Samråd detaljplan Sydvästra Plania,

Sickla IF:s yttrande

Sickla 24.03.26

Barn på Sickla skola ritar "Platsen i mitt hjärta" i samband med en utställning på Diesilverkstaden

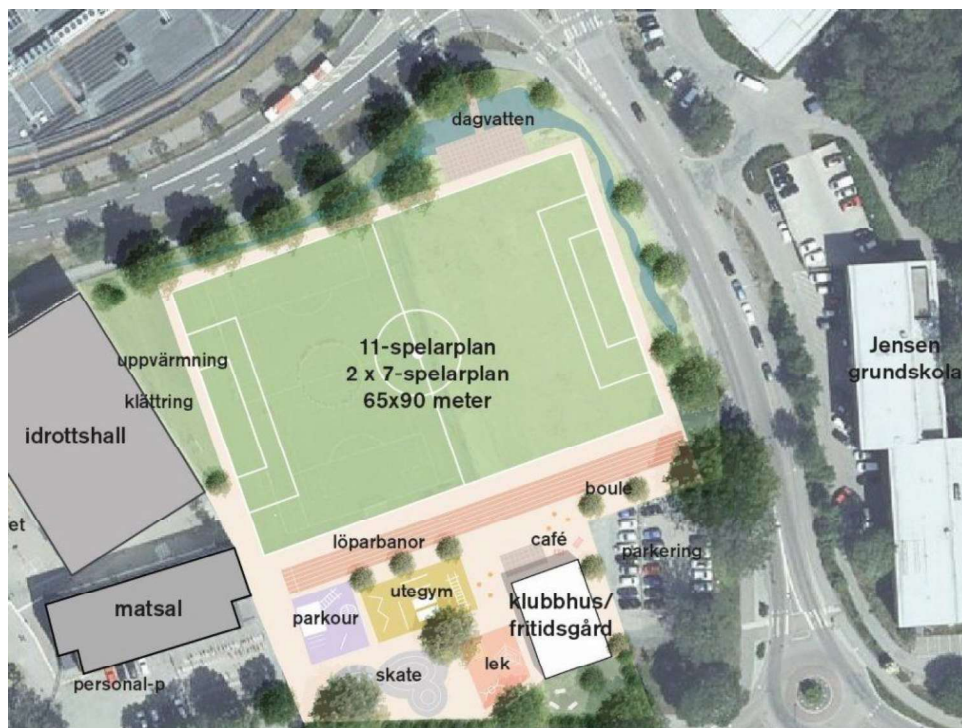
Vi avslutar med att konstatera att om man frågar skoleleverna på Sickla skola hur de ser på Sicklavallen så får kommunens påståenden inte heller stöd därifrån. När de under ett konstprojekt fick i uppgift att rita "Platsen i deras hjärta", valde ca hälften av barnen *inte* landstället eller farmors kök utan just Sicklavallen.
